PLUi CC Coeur de Nacre

Modifications envisagées à la suite des avis des PPA, de l'Autorité environnementale et des communes sur le projet de PLUi arrêté le 3/07/2025

Périmètre de réciprocité agricole

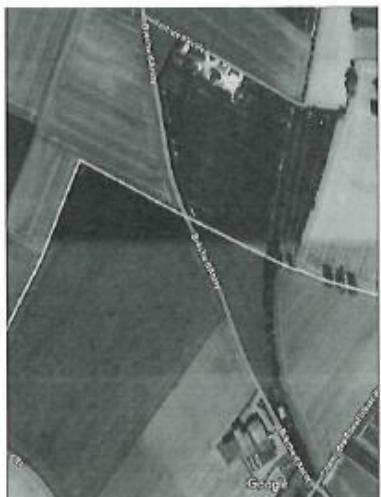
- A proximité de la limite communale entre Cambes en plaine, Mathieu et Anisy, une haie est protégée dans le PLUi-HM de Caen la mer. Cette haie se prolonge sur la commune d'Anisy, jusqu'au sentier de Biéville, parallèle à la brèche d'Anisy.
- Or cette haie n'est pas protégée dans le PLUi de Cœur Nacre, côté Anisy.

Il serait intéressant de prévoir une protection paysagère de cette haie structurante dans la plaine agricole, afin de maintenir une continuité écologique entre les deux communes

La haie en question pourrait être protégée dans le PLUi, avec une prescription indiquée à travers le règlement graphique (zonage).
